*Ministero dell' Ambiente
e della Tutela del Territorio e del Mare*

DIREZIONE GENERALE PER LE VALUTAZIONI
E LE AUTORIZZAZIONI AMBIENTALI

OGGETTO: [ID:4720] Progetto per la realizzazione del nuovo traliccio e sala controllo TWR del C.A. di Perugia. Valutazione preliminare ai sensi dell'art. 6, c. 9 del D.Lgs.152/2006 e ss.mm.ii.

Fotoinserimento

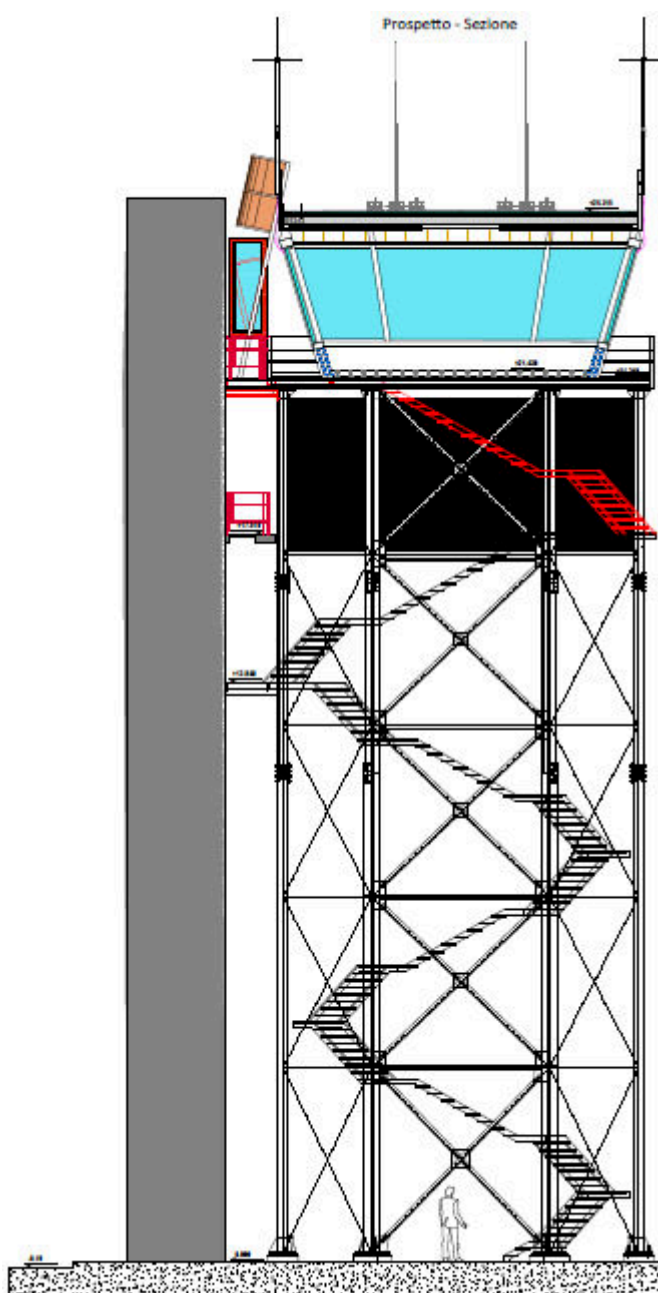
La TWR in progetto andrà a sostituire l'edificio TWR attuale, oggi in disuso visto il susseguirsi di fenomeni sismici e a seguito della valutazione della sicurezza strutturale da parte di ENAV nel 2016 che ha evidenziato criticità diffuse, sia nella struttura che nelle fondazioni. L'area infatti è classificata come "Zona sismica 2".

Attualmente, in via provvisoria, viene utilizzata una TWR mobile.

Pertanto, la realizzazione della nuova TWR deve essere considerata un intervento finalizzato esclusivamente alla protezione della salute umana.
